Asunto: Plan Especial de Infraestructuras del "Proyecto de línea eléctrica para el suministro de energía a la nueva estación de tratamiento de agua potable", en el término municipal de Colmenar Viejo, promovido por Canal de Isabel II S.A.

ASUNTO: INFORME RELATIVO AL DOCUMENTO DENOMINADO VERSIÓN INICIAL DEL PLAN ESPECIAL DE INFRAESTRUCTURAS DEL "PROYECTO DE LÍNEA ELÉCTRICA PARA EL SUMINISTRO DE ENERGÍA A LA NUEVA ESTACIÓN DE TRATAMIENTO DE AGUA POTABLE", EN EL TÉRMINO MUNICIPAL DEL COLMENAR VIEJO, PROMOVIDO POR EL CANAL DE ISABEL II.

Asunto: PLAN ESPECIAL DEL PROYECTO DE LÍNEA ELÉCTRICA PARA EL SUMINISTRO DE ENERGÍA A LA NUEVA ESTACIÓN DE TRATAMIENTO DE AGUA POTABLE EN COLMENAR VIEJO (T.M. COLMENAR VIEJO Y TRES CANTOS)

NUEVA ALTERNATIVA CRUCE M-607. DETALLE

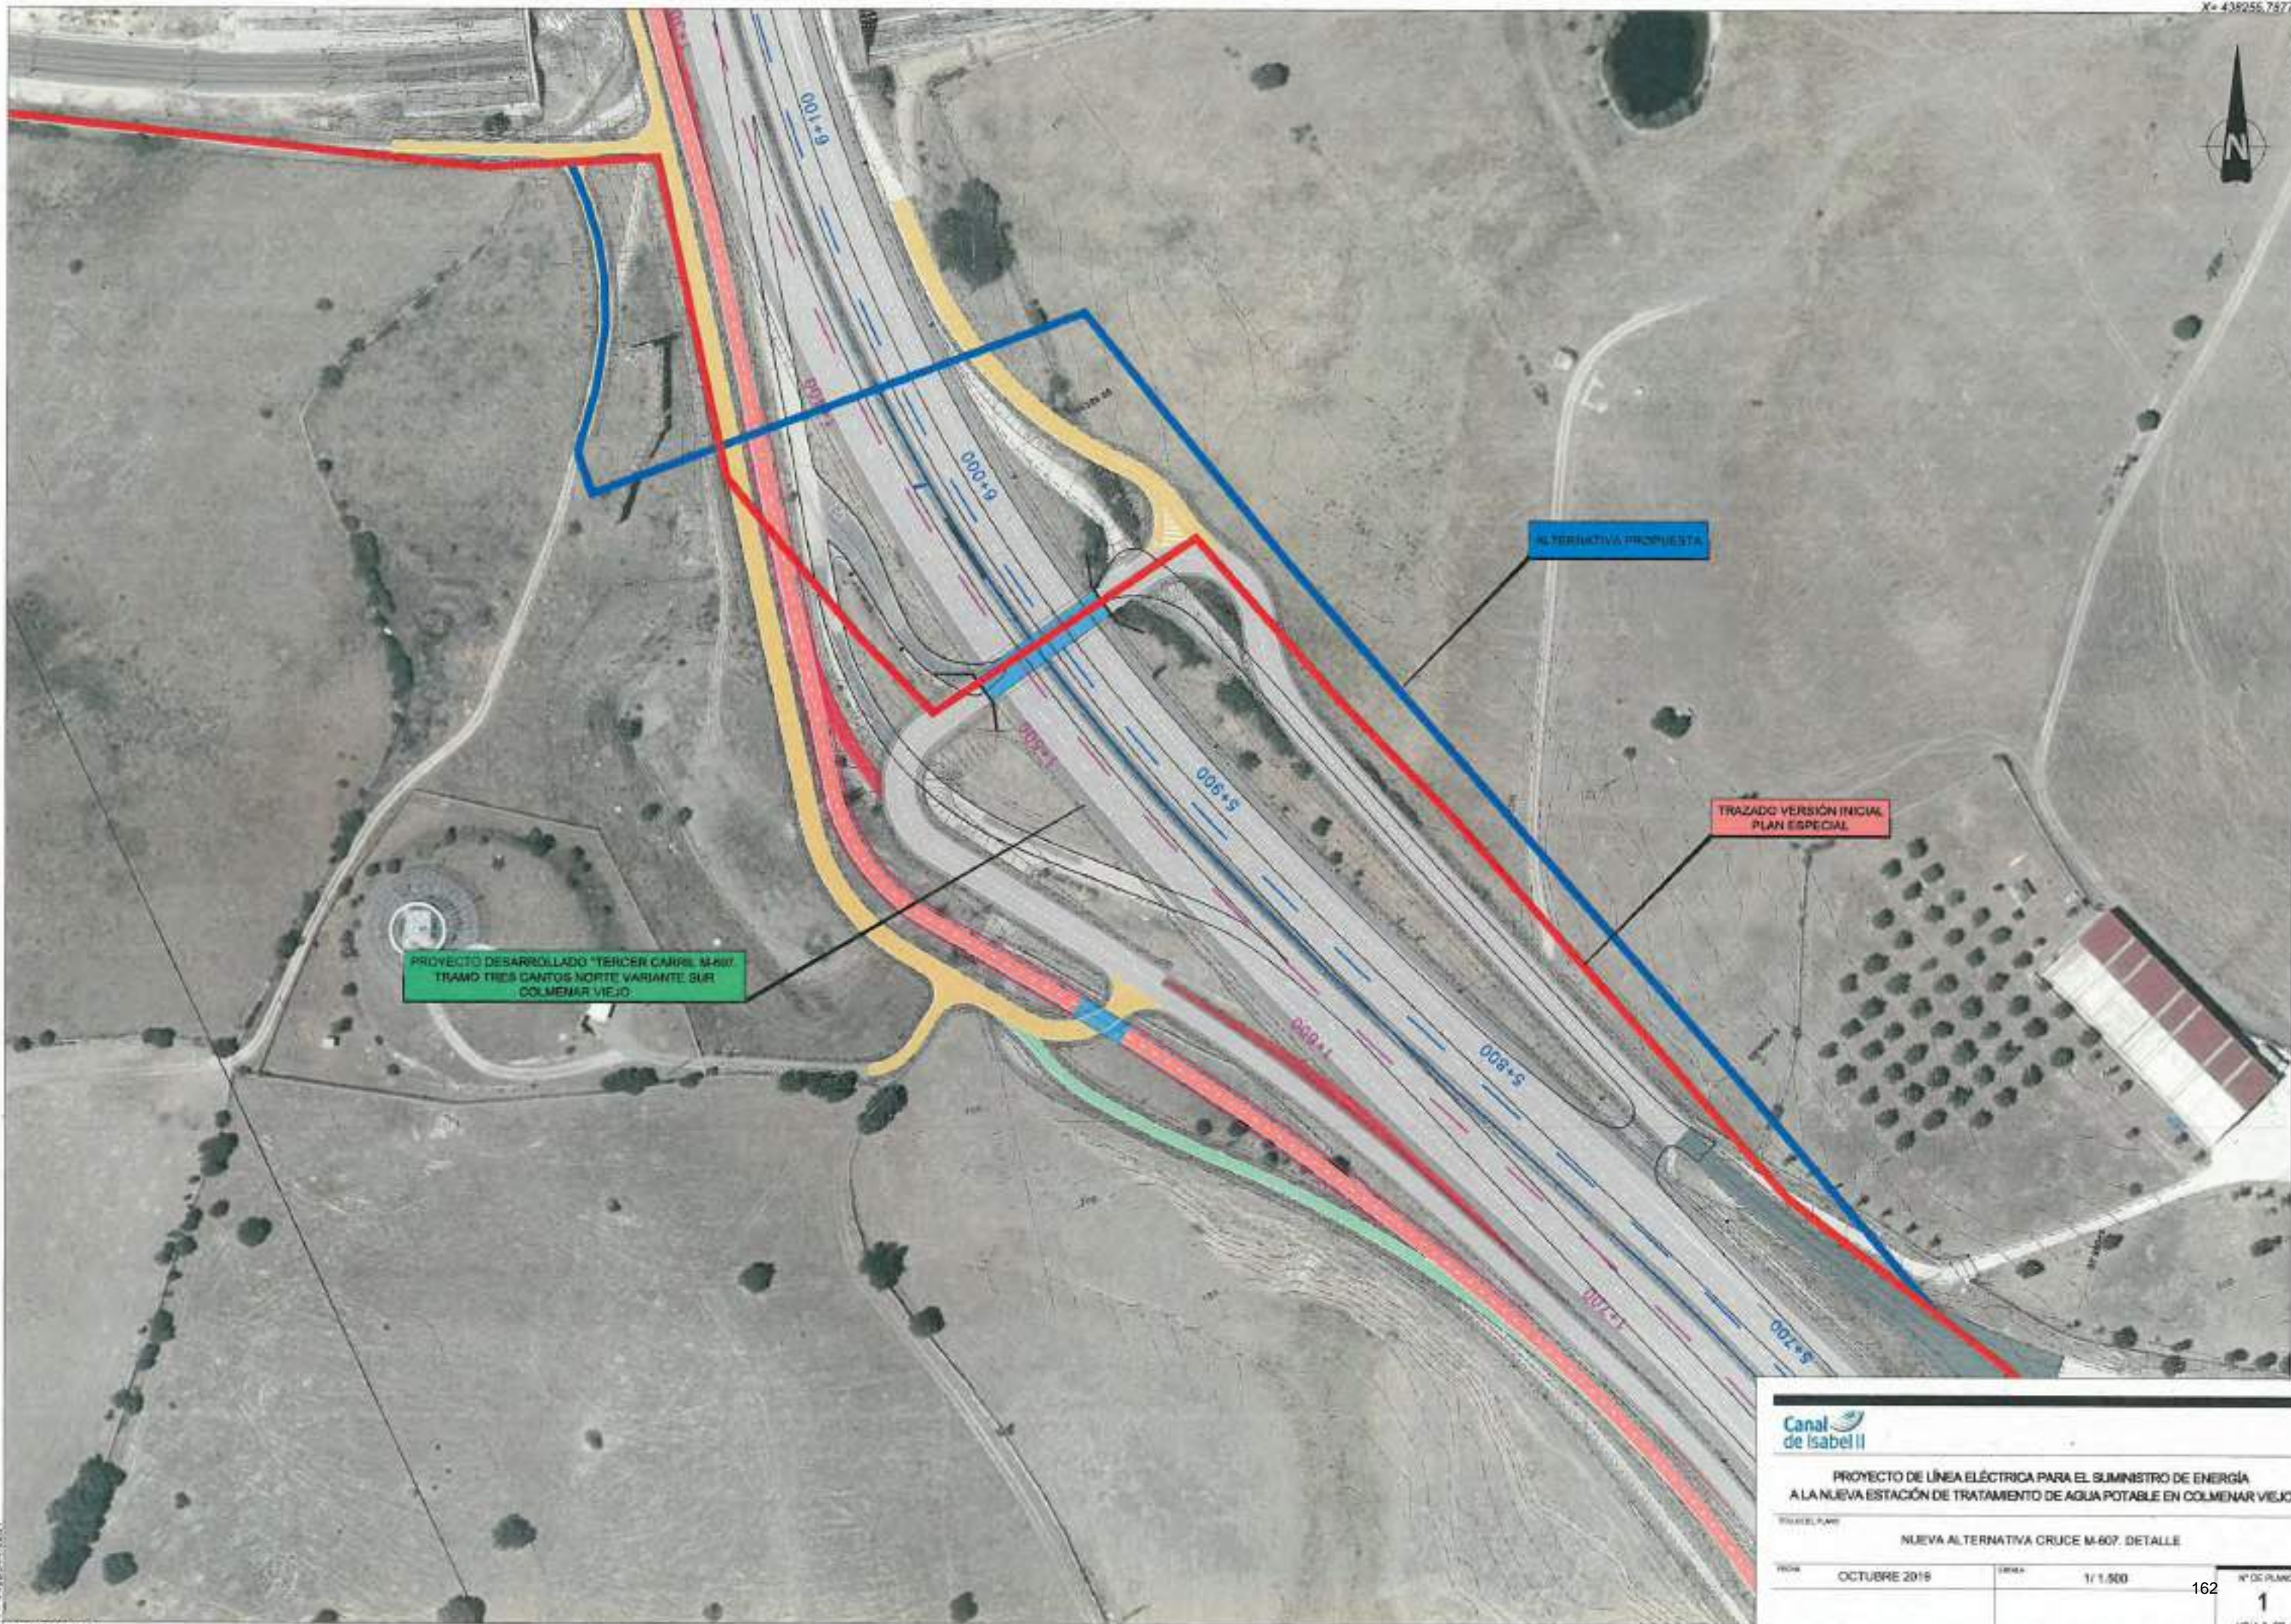
Asimismo, como se ha recogido anteriormente, se indica que la línea eléctrica se situará fuera de la zona de protección de la carretera M-607 actual, pero también de la planteada en el proyecto de construcción denominado "Tercer carril en la M-607. Tramo: Tres Cantos Norte Variante Sur de Colmenar Viejo (M-608)".

Por tanto, y para satisfacer todos los condicionantes indicados se propone un nuevo trazado y cruzamiento en hinca de la línea eléctrica con la carretera M-607 actual, y que respete a su vez el futuro trazado contemplado en el proyecto de construcción del Tercer Carril de acuerdo con la documentación facilitada por la Dirección General de Carreteras. Dichas modificaciones no afectan a nuevos propietarios. Se envía plano adjunto del nuevo trazado y cruzamiento propuesto en la zona que nos ocupa.
